1 Innledning

COWI har på vegne av Bane NOR oversendt NVE en konsesjonspliktavurdering etter vannressursloven § 8 for flomsikringstiltak og åpning av lukket bekk ved Jaren stasjon i Gran kommune. COWI er prosjekterende for flomsikringstiltak ved Jaren stasjon hvor det har vært flere hendelser med driftsavvik på banen grunnet oversvømmelser.

Figur 1 Trasé for åpent bekkeløp.

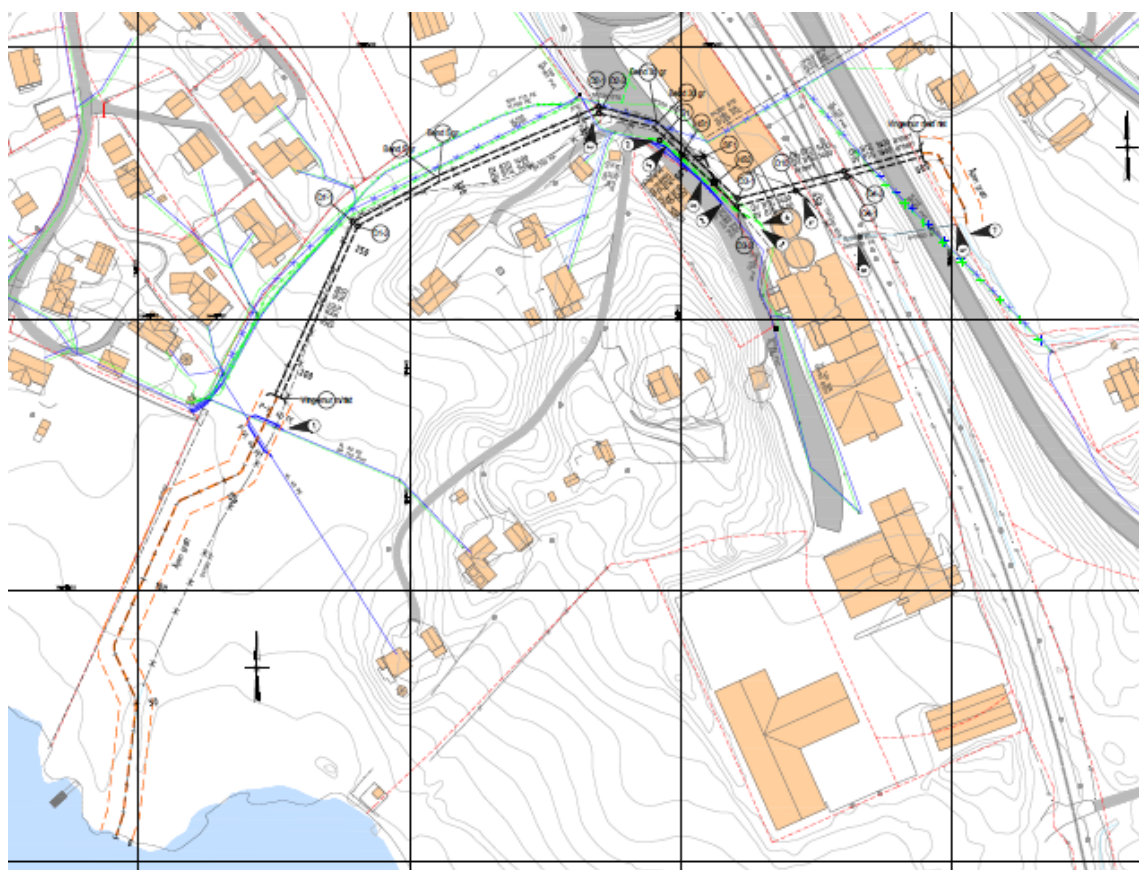
For å kunne gjøre en vurdering av konsesjonsplikt trenger NVE en nærmere beskrivelse av tiltaket. Det er ikke gjort tilstrekkelig vurderinger av virkningene tiltaket kan gi for allmenne interesser til at NVE kan ta forespørselen til behandling. Dette er en prosessledende beslutning som ikke kan påklages.

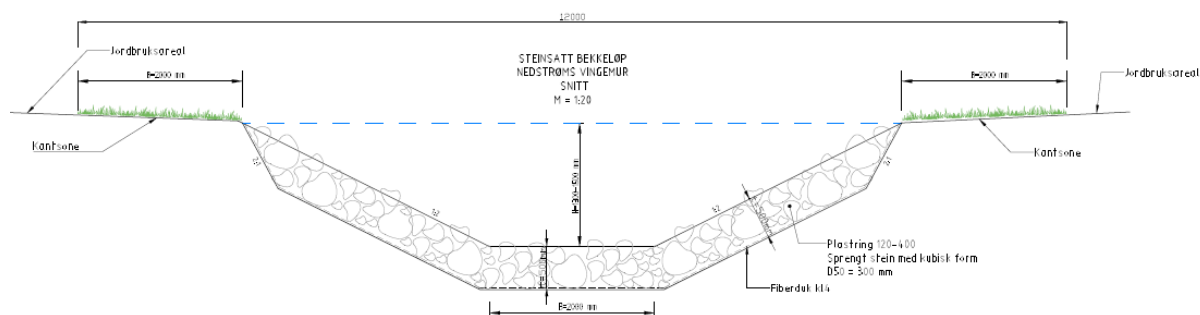
Risenfallsbekken renner ut i Jarenvannet naturreservat. NVE ber om at meldingen inneholder en vurdering av landskapsvirkningen av en steinsatt rett bekk i kulturlandskapet og naturreservatet bekken skal renne ut i, ev. en vurdering av alternative løsninger.

I dette menneskepåvirkede landskapet er stramme linjer ikke uvanlig. Det er vurdert at plantede grenser mellom jorder, alléer, steingarder, gjerder i tre, bekker, traktorveger og andre visuelle avgrensinger kan være rette i sin form, uten at karakteren til landskapet blir påvirket i stor grad. Landskapsrommet definert av Jarenvatnet er stort, og ny bekk vil ikke dominere over landskapets skala. Lokalt på jorden, er det vurdert at ny bekk vil være mer fremtredende avhengig av utførelse.

Et alternativ vil være å utforme ny bekk mer naturlig, med variert substrat, svinger, kulper og kantvegetasjon. Det er vurdert å være mer positivt for landskapsvirkningen. En slik naturlig utforming er vurdert til å være en mer plasskrevende utforming med utgangspunkt i vannmengden som skal gjennom. Ny bekk renner ikke ut i naturreservat. [Naturbase faktaark](#).

Mulighet for gyting

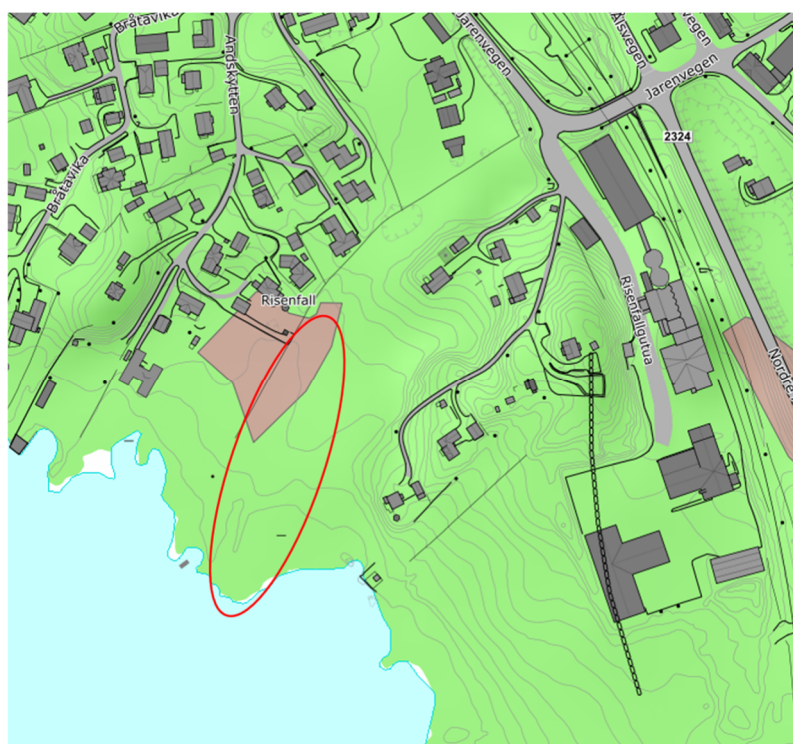
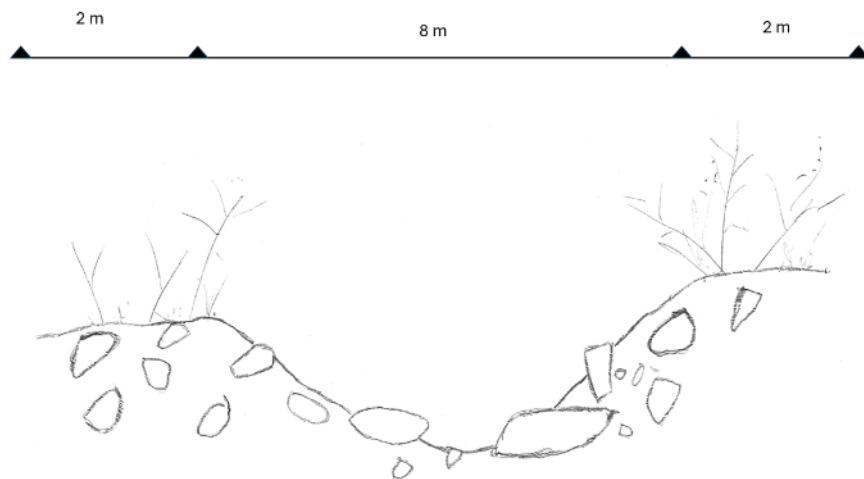
I rapporten framkommer det at det er potensiale for gyting i Risenfallsbekken. NVE savner en vurdering av hvordan bekken skal utformes slik at dette potensialet kan realiseres.

Bekkeprofilen som opprinnelig er foreslått, vist i Figur 4 er ikke egnet som gytehabitat for aure. Hydrologiske hensyn tilsier at dette beholdes som skissert, men at det må gjøres miljøtilpasninger innenfor og over dette profilet av sprengstein. Miljøtilpasninger kan gjøres ved bruk av stedeget morenemateriale, se Figur 7, Figur 10 og Figur 11. Morenemateriale er et velegnet utgangspunkt for et bekkesubstrat med gode egenskaper for gyte- og oppvekstforhold for aure.

Bekkeløpet kan tilføres steinutlegg (stabil, stedegen stein) som skaper økt morfologisk variasjon i form av endringer i strømhastighet, retning og vanddyp, se eksempelfoto [Figur 11](#).

Utlagt substrat vil etter hvert vaskes ut med vannstrømmen og blottlegge det stabile sprengsteinslaget. Bekken oppstrøms for tiltaket er preget av omfattende bekkelukking og erosjonssikring. Det vil derfor være ubetydelig tilførsel av substrat med bekken til den åpnede strekningen. For å opprettholde et tjenlig substrat må bekken følgelig tilføres egnet substrat ved behov.
